DETERMINAZIONE DEL DIRIGENTE SERVIZIO VIA/VINCA 1 agosto 2025, n. 338

[ID VIP 13290] - Parco agrivoltaico denominato “EUCLIDE” di potenza installata pari a 50,13 MW e potenza massima di immissione pari a 45 MW e relative opere di connessione alla RTN da realizzarsi nei Comuni di Ascoli Satriano (FG), Candela (FG) e Melfi (PZ).

Proponente: EUCLIDE S.R.L.

Procedimento:	ID VIP 13290
Oggetto:	Progetto di un impianto agrivoltaico denominato "Euclide" di potenza installata 50,13 MW e potenza massima di immissione pari a 45 MW e relative opere di connessione alla RTN da realizzarsi nei comuni di Ascoli Satriano (FG), Candela (FG) e Melfi (PZ).
Tipologia:	D.Lgs. n. 152/2006 come s.m.i. Parte seconda, ALLEGATO II – Progetti di competenza statale, punto 2)" impianti fotovoltaici per la produzione di energia elettrica con potenza complessiva superiore a 10 MW" di nuova realizzazione.
Proponente	Euclide S.r.l.

Figura 04: Area di impianto su ortofoto con indicazione degli impianti elettrici e fotovoltaici esistenti con relativo buffer di 500 m

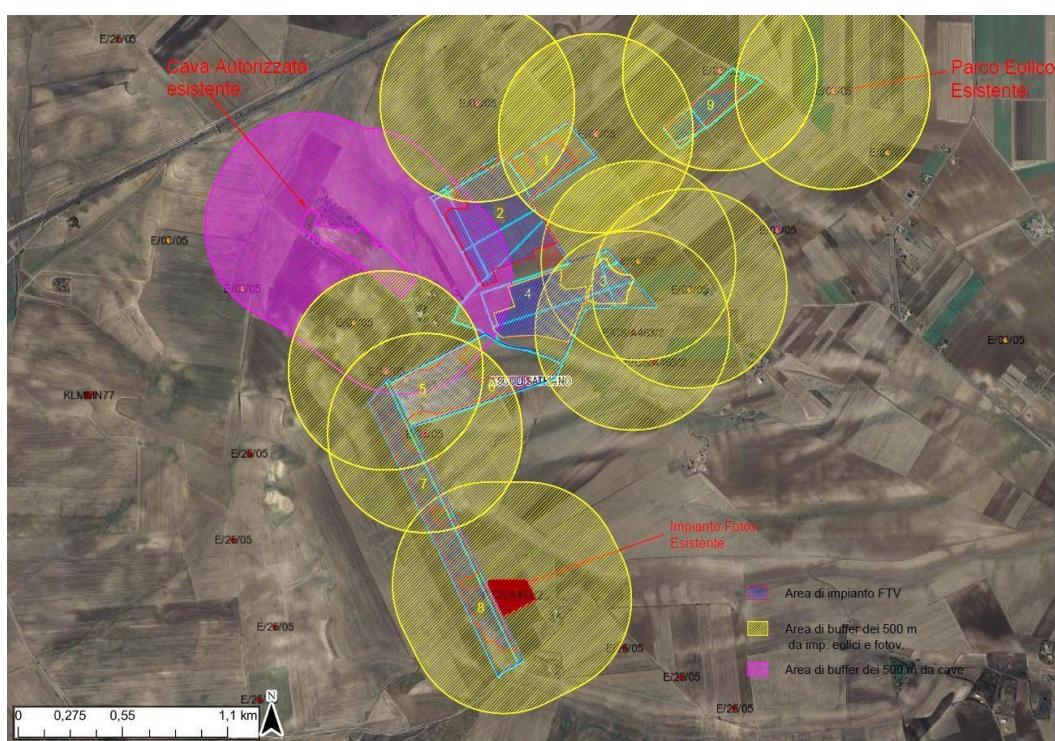
Come chiarito dal MASE nel Riscontro 106951/2023 all'interullo ambientale 32983/2023 tali aree "sono da considerarsi come aree industriali". Si può considerare un buffer di 500 m intorno ad ogni area occupata dagli impianti. (Fig.04)

Dall'esame della cartografia si evince che quasi tutta l'area di impianto è ricompresa nel buffer dei 500 m da cave, aerogeneratori e impianto fotovoltaico. Solo parte dei campi 2, 4 e 6 non sono ricompresi.

Tale area è parzialmente idonea ai sensi dell'art. c ter.

Figura 05: Area dell'impianto fotovoltaico con segnalazione dei vincoli del PPTR con buffer 500 m

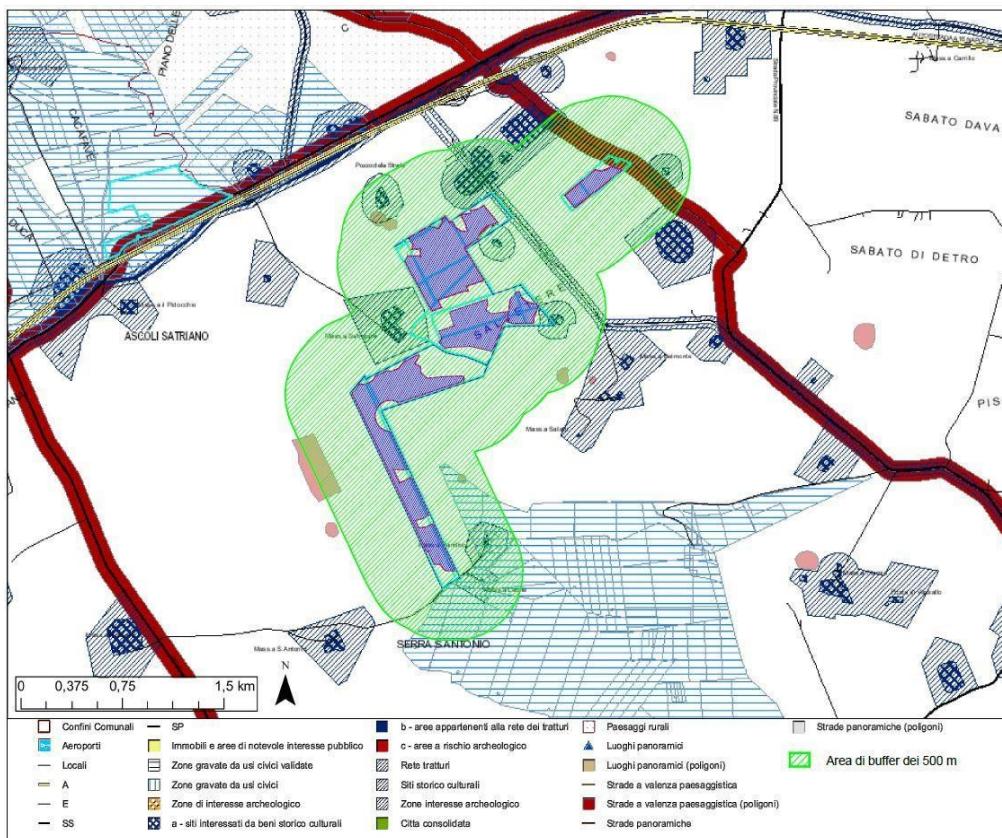
lett. C quater) l'area dell'impianto fotovoltaico **non ricade** nel perimetro dei beni sottoposti a tutela ai sensi del D.Lgs 42/2004 e **non ricade** nella fascia di rispetto di 500 m (perché trattasi di impianto fotovoltaico) dei beni sottoposti a tutela ai sensi della seconda parte o dell'art.136 del medesimo decreto. (Fig.05)

L'area risulta IDONEA.

Si segnala che nel buffer di 500 m sono presenti vincoli delle componenti culturali anche se non rientrano nei beni sottoposti a tutela ai sensi della seconda parte o dell'art.136 del D.Lgs 42/2004 (Fig.04):

Figura 08: AREE NON IDONEE ai sensi della Tavola Q1.2 del PTCP Foggia ai sensi del R.R. 24/2010.

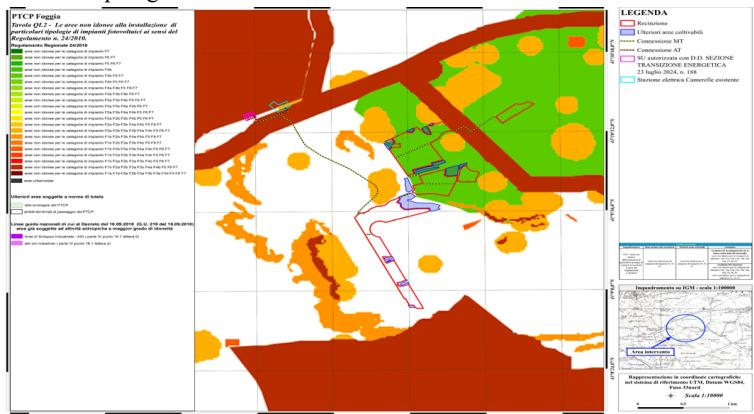
Si segnala che dall'esame della cartografia del PTCP della provincia di Foggia Tavola Q1.2, allegata dal Proponente, risulta che il progetto **interferisce** con aree classificate come "non idonee" per la tipologia di impianto fotovoltaico, ai sensi del R.R. 24/2010. (Fig.08).

L'impianto ricade nella tipologia F7

Figura 10: Suddivisione aree interessate dal progetto agricolo

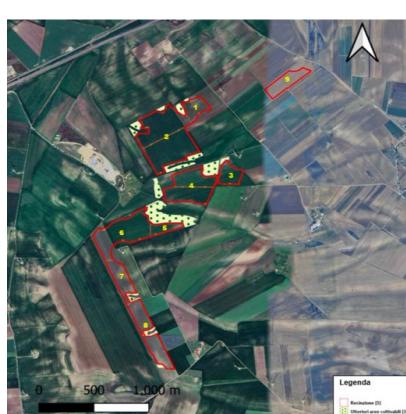
Nei sottocampi 1,2,3,4,5,6,7,8, si prevede la coltivazione di specie foraggere perennanti per la costituzione di prati stabili e il pascolo di ovini. Su tutta la superficie verranno seminate ogni 5 anni essenze foraggere in consociazione costituite essenzialmente da graminacee come il Loietto Perenne, la Festuca Arundinacea, il Fleolo pratense, il Loietto ibrido, l'Erba Mazzolina e leguminose come la Lupinella in guscio, il Trifoglio pratense, il Trifoglio Bianco repens. (Fig.10)

Figura 11: Stralcio sezione impianto dall'elaborato "11 D Particolari Mitigazione"

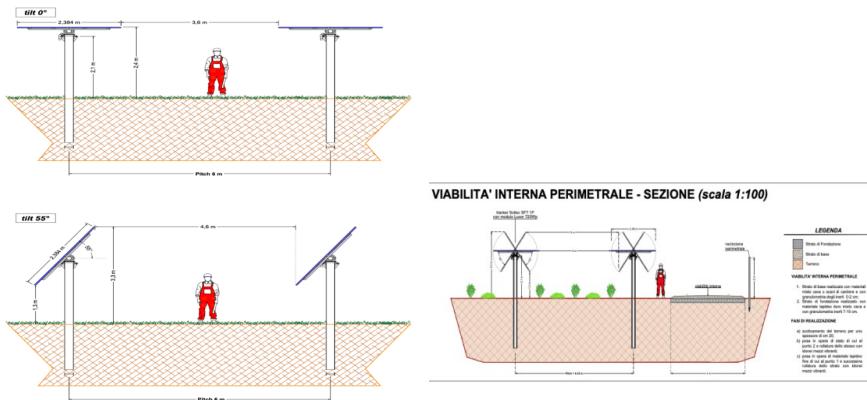
Infine si segnala una discrepanza tra quanto riportato in "25 R Relazione Agroeconomica" e "12 D Particolari Moduli" con "11 D Particolari Mitigazione" sulle interdistanze dei tracker. (Fig. 11)
